改善箇所説明図

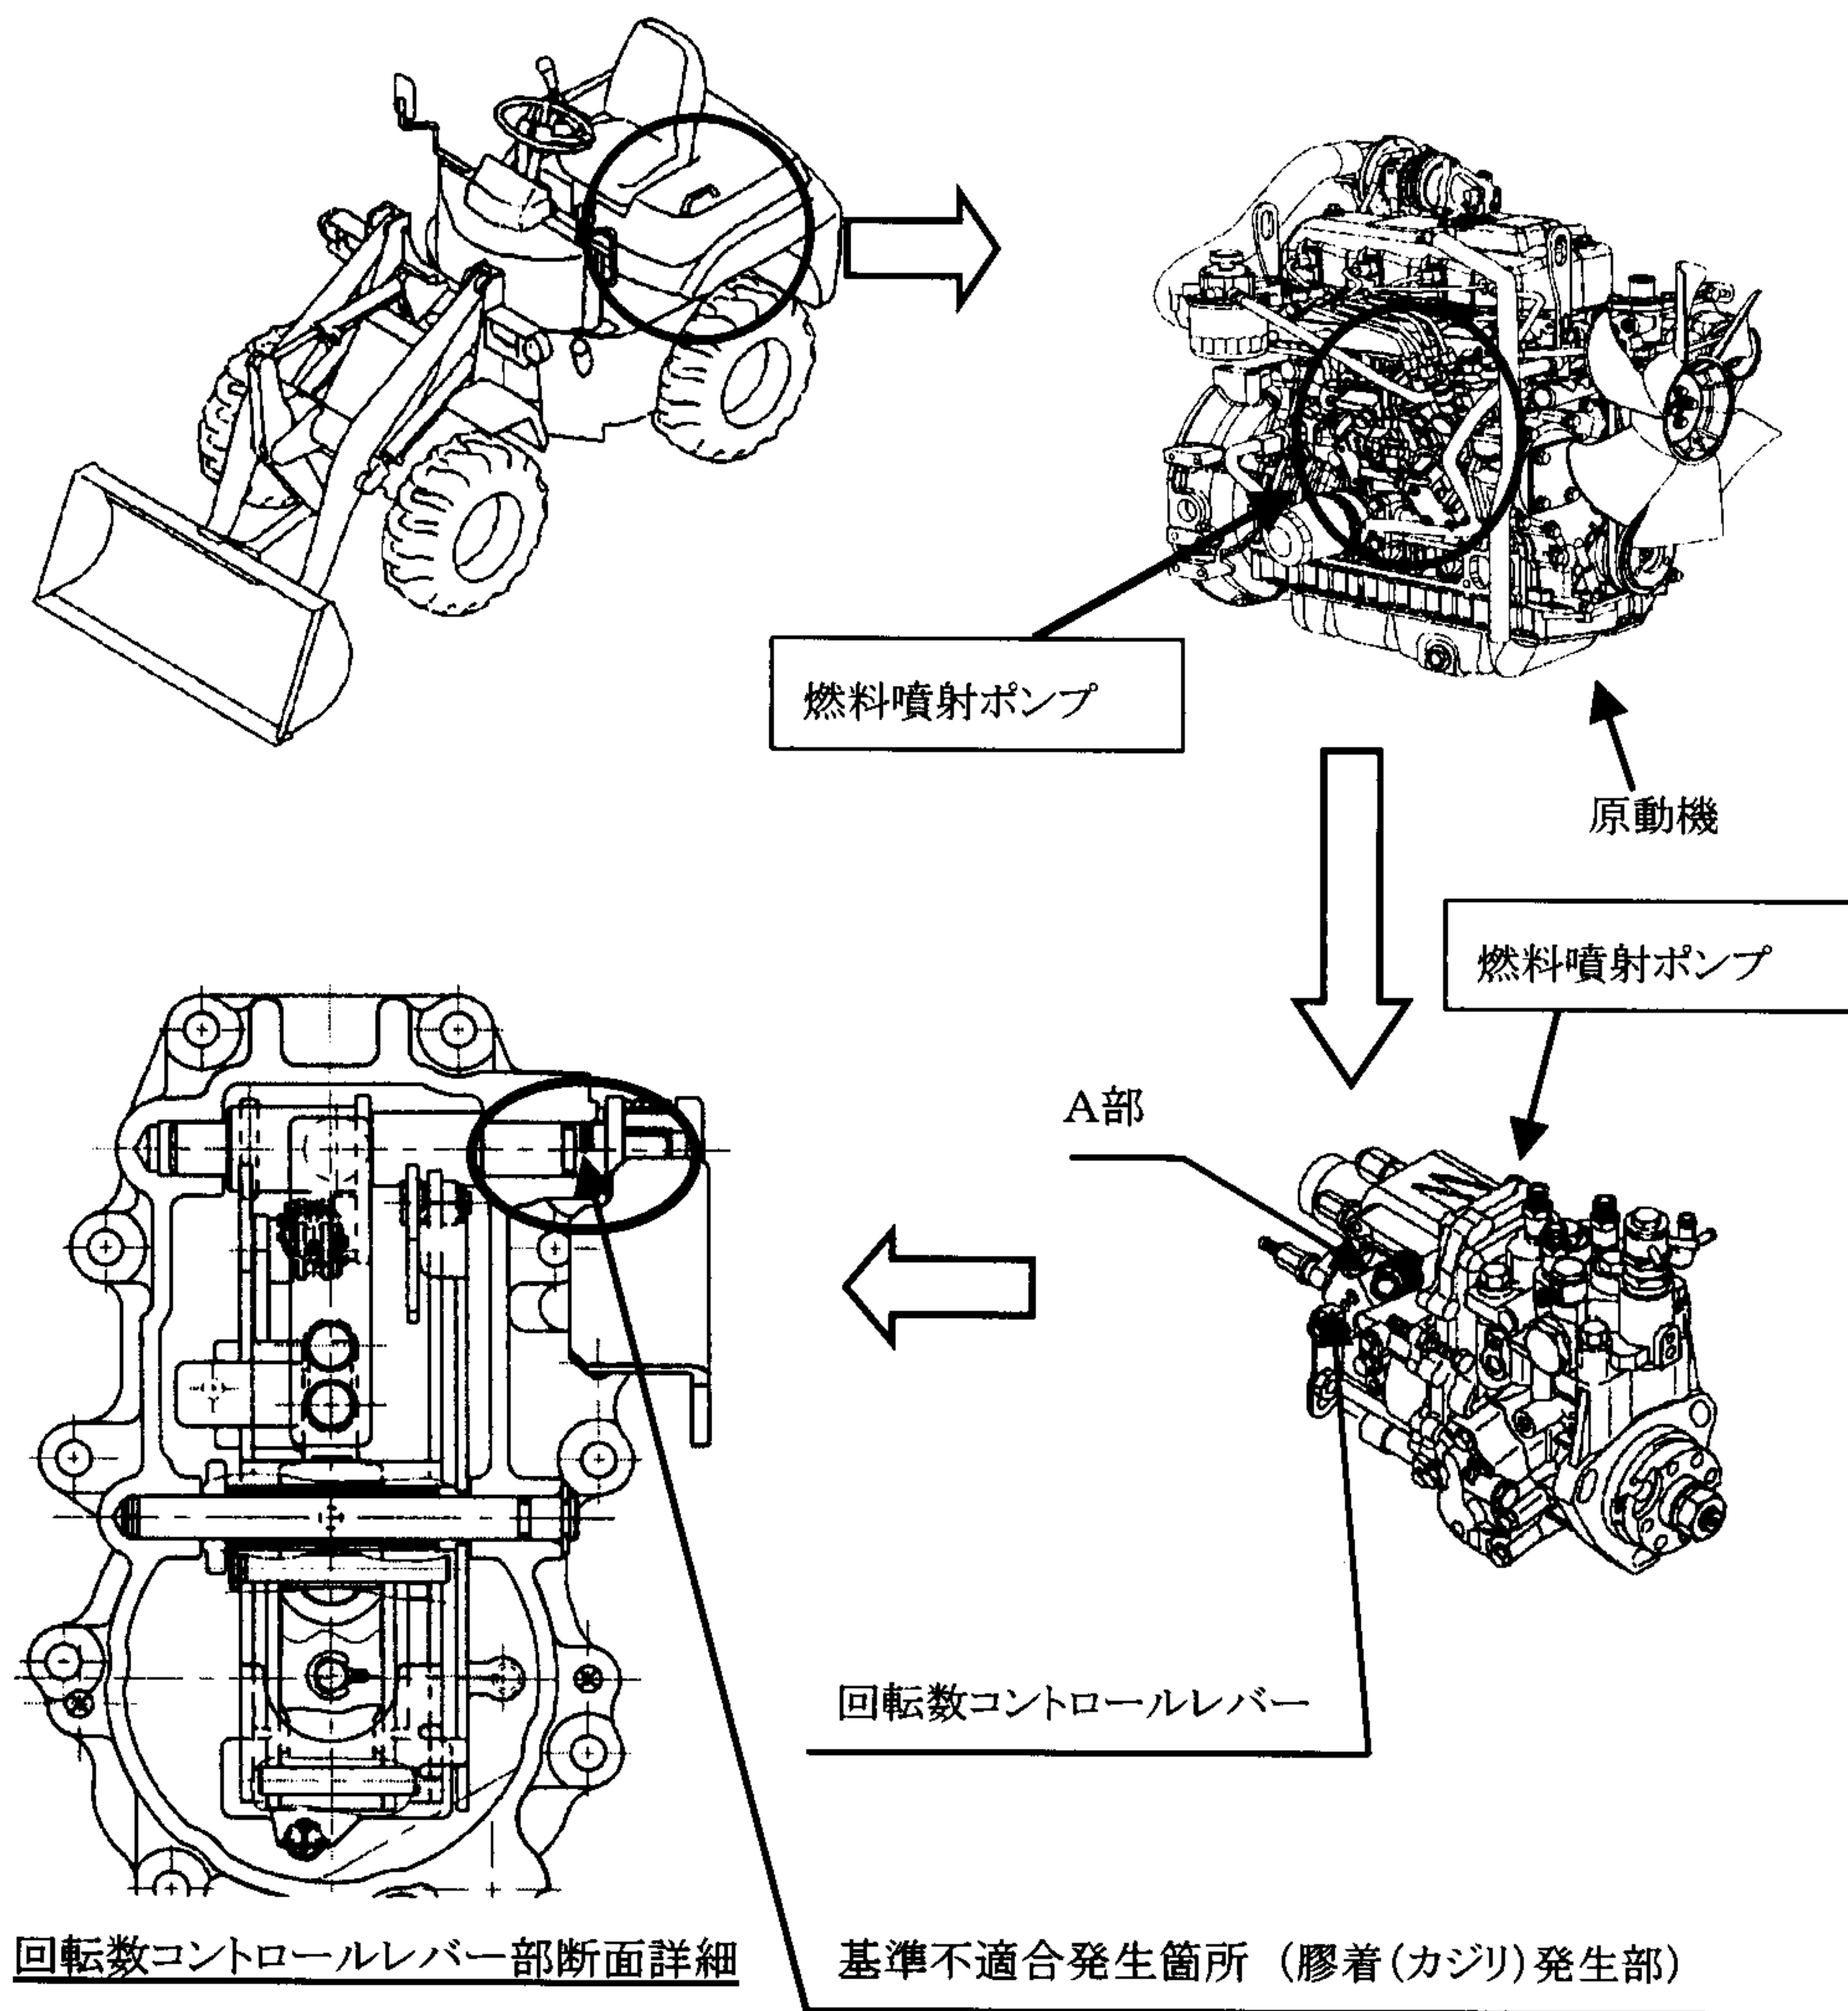
燃料噴射ポンプの回転数コントロールレバー軸の軸受けの材質及び当該軸と軸受けの隙間が不適切なため、アクセル操作を繰り返すと当該軸と軸受け部が膠着し、アクセルペダルを戻してもレバーの戻りが不十分となるものがある。そのため、原動機の回転数が下がらなくなるおそれがある。

全車両、燃料噴射ポンプを対策品に交換する。

注：  は、交換部品を示す。 識別： 燃料噴射ポンプA部に白色ペイントを塗布する。
